TRANS/WP.29/725
3 mai 2000

Forum mondial sur l'harmonisation des Règlements concernant
les véhicules (WP.29)

PROJET DE COMPLÉMENT 2 À LA SÉRIE 01 D'AMENDEMENTS
AU RÈGLEMENT No 52

(Véhicules de transport en commun de faible capacité)

"5.7.4 Accès aux trappes d'évacuation

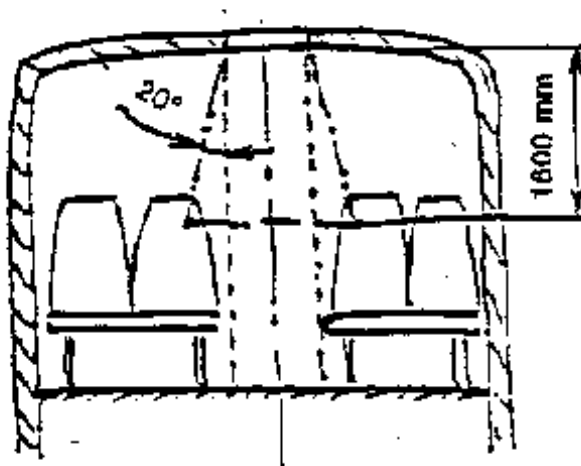
Paragraphe 5.7.4, modifier comme suit :

5.7.4.1 Lorsque des trappes d'évacuation sont installées sur des véhicules de la classe B, une au moins doit être située de telle façon qu'une pyramide tronquée à quatre faces, ayant un angle latéral de 20° et une hauteur de 1 600 mm, touche une partie d'un siège ou d'un support équivalent. L'axe de la pyramide doit être vertical et sa plus petite section doit être en contact avec l'ouverture de la trappe d'évacuation. Les supports peuvent être pliants ou mobiles à condition de pouvoir être verrouillés dans la position où ils sont utilisés. Cette position doit être prise pour vérification.

5.7.4.2 Si la structure du toit a une épaisseur supérieure à 150 mm, la section la plus faible de la pyramide doit toucher l'ouverture de la trappe d'évacuation au niveau de la surface extérieure du toit."
